福島第一原子力発電所構内における全面マスク着用 不要とするエリアの設定並びに運用の変更について

2021年4月2日

東京電力ホールディングス株式会社

変更内容

＜変更後のマスク着用基準※1＞

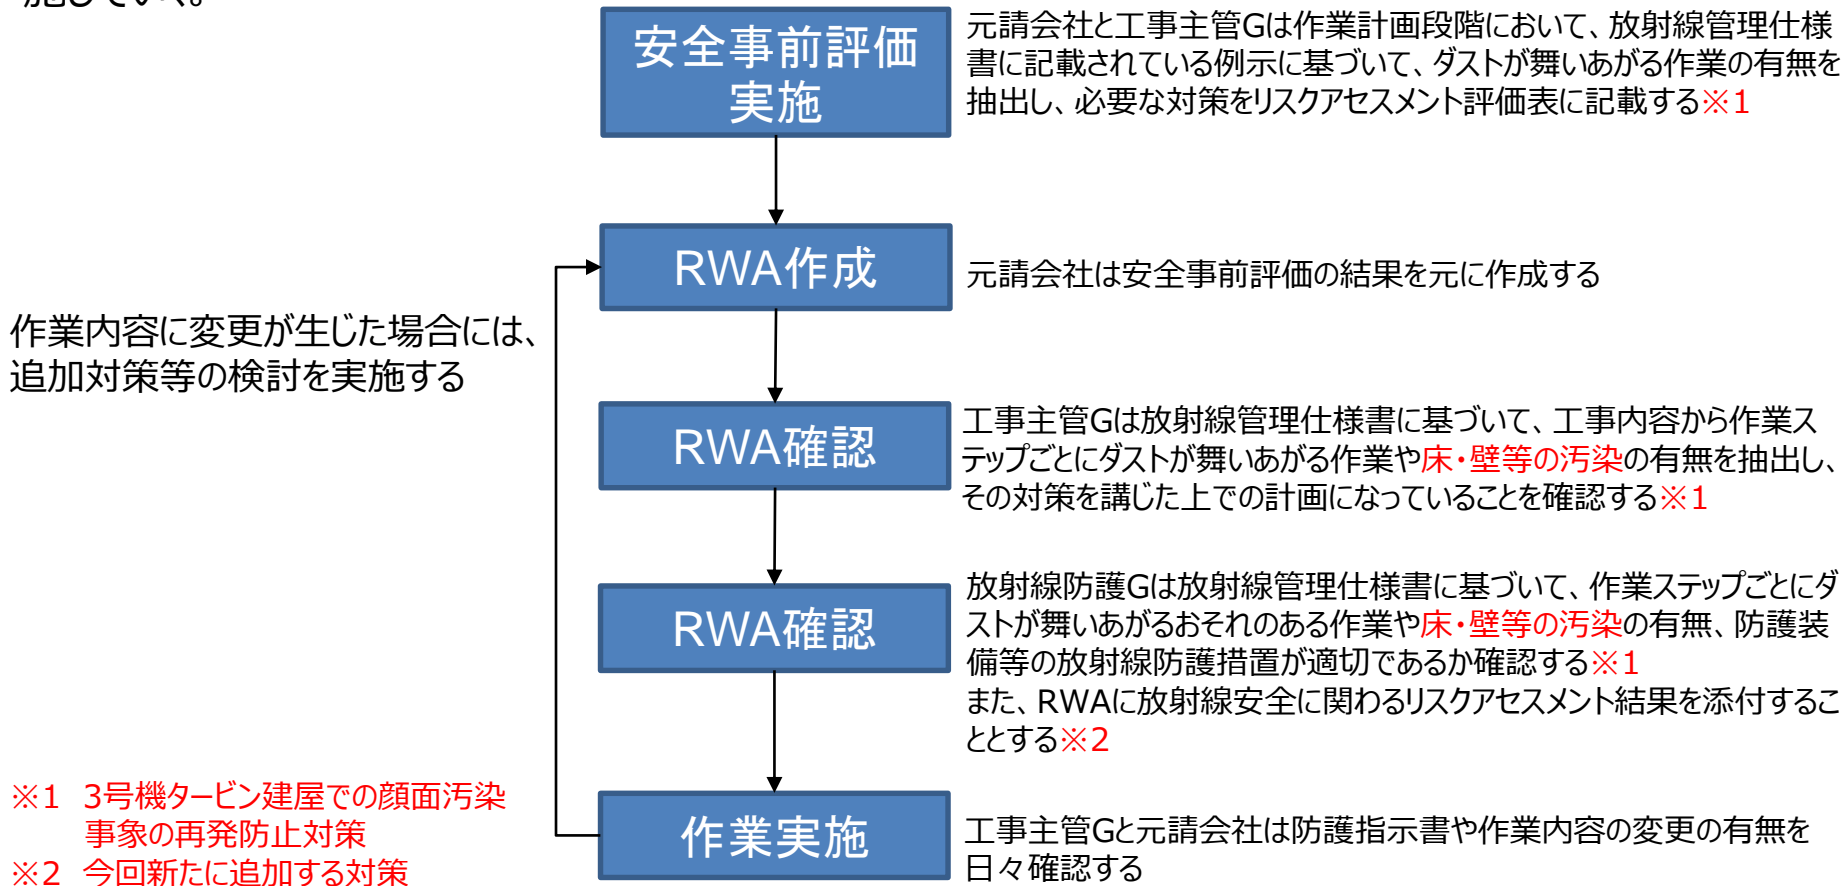
1F構内における作業環境改善が進み、Gゾーンにおける空気中の放射性物質濃度も低いレベルで推移していることから、保護具の運用を以下の通りとする。

また、マスク着用基準(2E-4Bq/cm³)を下回っているエリアをGゾーンとし、そのエリア内においてダストが舞いあがる作業かダストが舞いあがる作業以外の作業かを判断し、変更後のマスク着用基準の通り運用する。

※1 Gゾーン内にYゾーンが設定されているエリアはY装備(全面マスクもしくは半面マスク)を着用する。

※2 ダストが舞いあがる作業については放射線管理基本マニュアルに具体例として土壌のはぎ取り、アスファルトのはつり、工作物の解体等と定めている。

※3 ダストが舞いあがる作業以外の作業の具体例は、巡視点検、サーベイ業務、休憩所への移動等、汚染が付着したものを取り扱わない作業を対象とする。

※4 ※2の作業で、床・壁等に汚染が付着している場合にはYゾーンへ区域区分変更を行い、全面マスク着用とする。

1～4号機周辺防護区域内	1～4号機周辺防護区域外
ダストが舞いあがる作業※2	全面マスク	使い捨て式防塵マスク(DS2)※4
ダストが舞いあがる作業以外の作業※3	使い捨て式防塵マスク(DS2)	使い捨て式防塵マスク着用不要

主要な構内連続ダストモニタの推移(月平均)

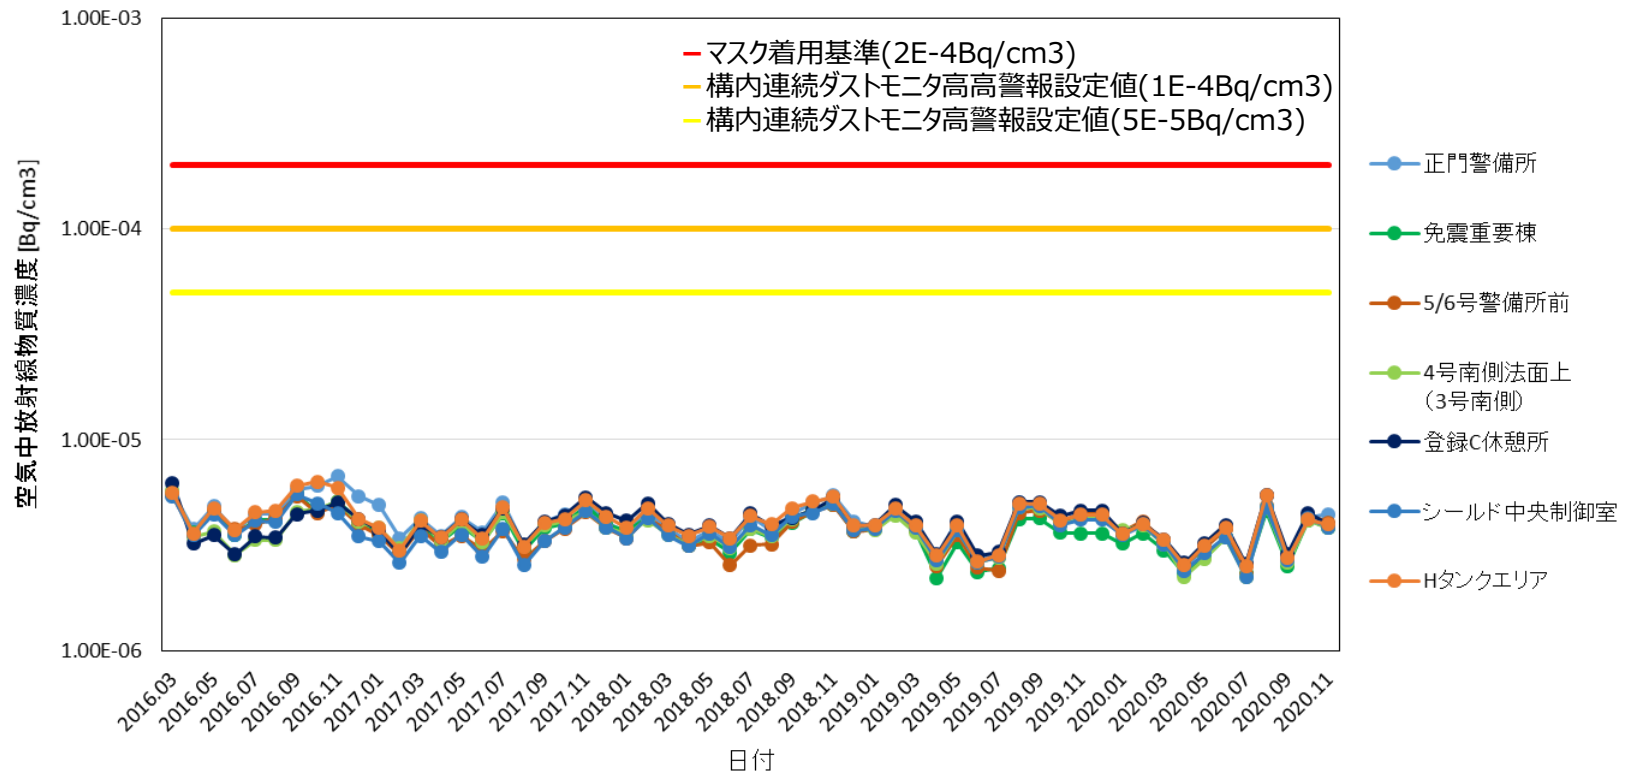
2011年10月～2020年11月現在において、構内に設置したダストモニタ(15箇所)の指示値がマスク着用基準を超えた実績は、2013年8月の3号機原子炉建屋上部がれき撤去工事の際(8.4E-4Bq/cm³：免震重要棟前ダストサンプリング結果)の一度だけである。

至近4年間の指示値は、 10^{-6} Bq/cm³オーダーで推移しており、マスク着用基準(2E-4Bq/cm³)を一桁以上下回っている。
